중2구역 도시환경정비사업 정비계획 경미한 변경 및 지형도면 고시

성남시 중원구 중앙동 196번지 일원에 성남시 고시 제2015-221호로 정비계획 수립 및 정비구역 지정 고시된 중2구역 도시환경정비사업에 대하여 「도시 및 주거환경정비법」 제16조 규정에 따라 정비계획 결정 및 정비구역 지정 변경 고시하며, 「국토의 계획 및 이용에 관한 법률」 제32조 및 「토지이용규제 기본법」 제8조에 따라 지형도면 등을 고시합니다.

2025. 9. 1.

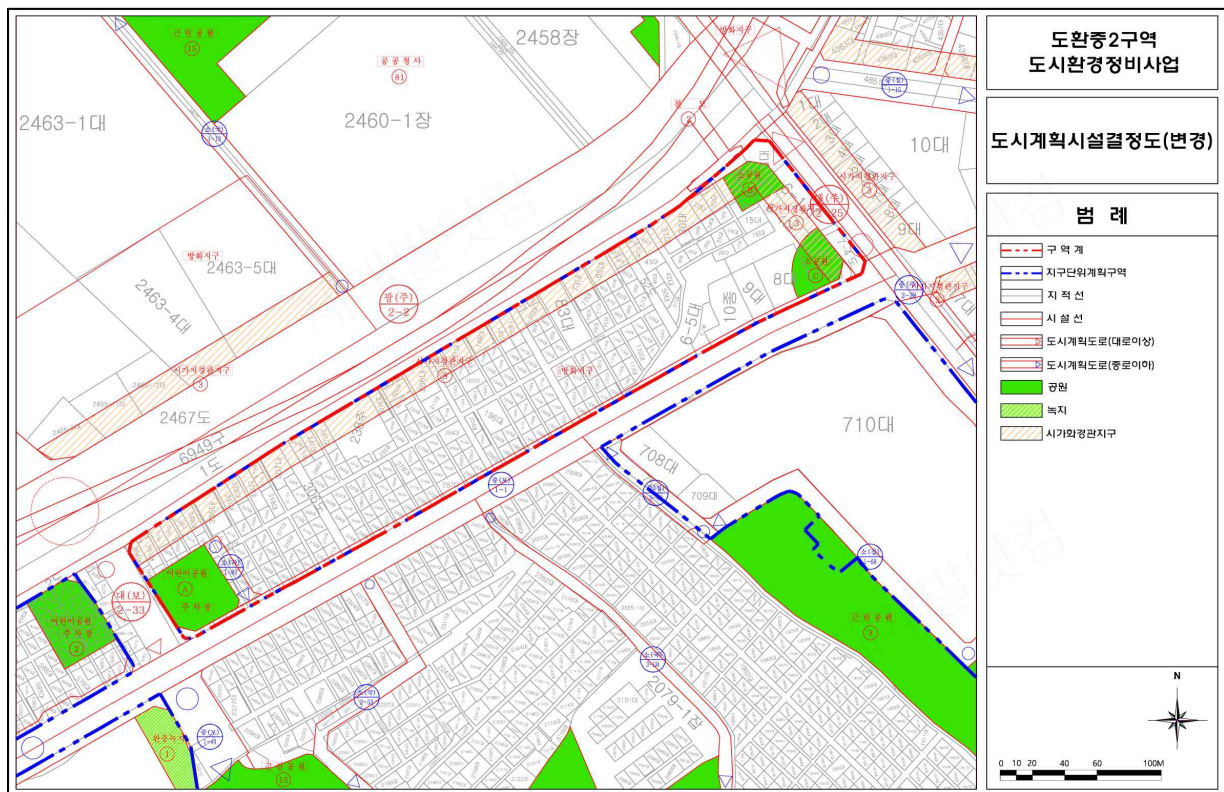
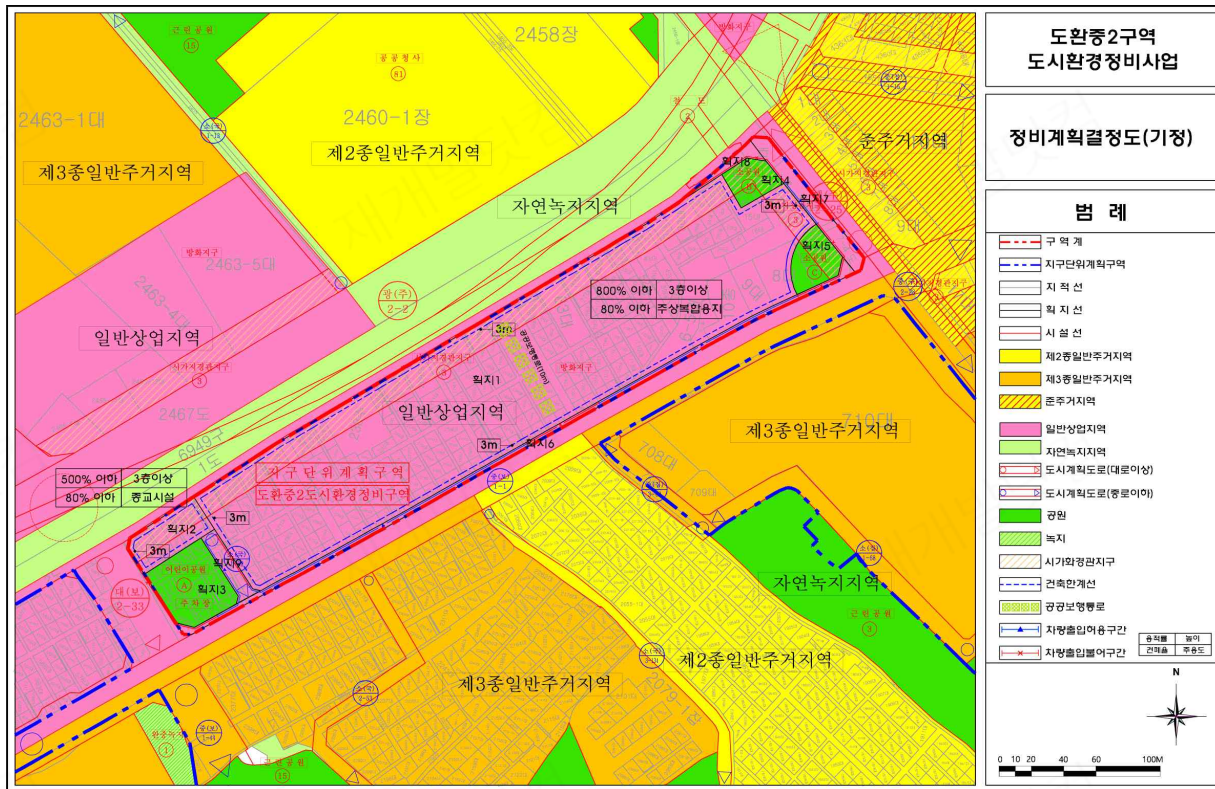
도로명	변경내용	변경사유
소로 1-82	·도로 연장 축소	·종교시설 형태 변경에 따른 도로 연장 축소

도면표시	시설명	변경내용	변경사유
A	노외주차장	·노외주차장 면적변경 - 감) 81.0㎡	·종교용지 면적 증가 및 형태 변경에 따른 노외주차장 면적 축소

도면표시	시설명	변경내용	변경사유
A	어린이공원	·어린이공원 면적변경 - 감) 81.0㎡	·종교용지 형태 변경에 따른 어린이공원 면적 축소
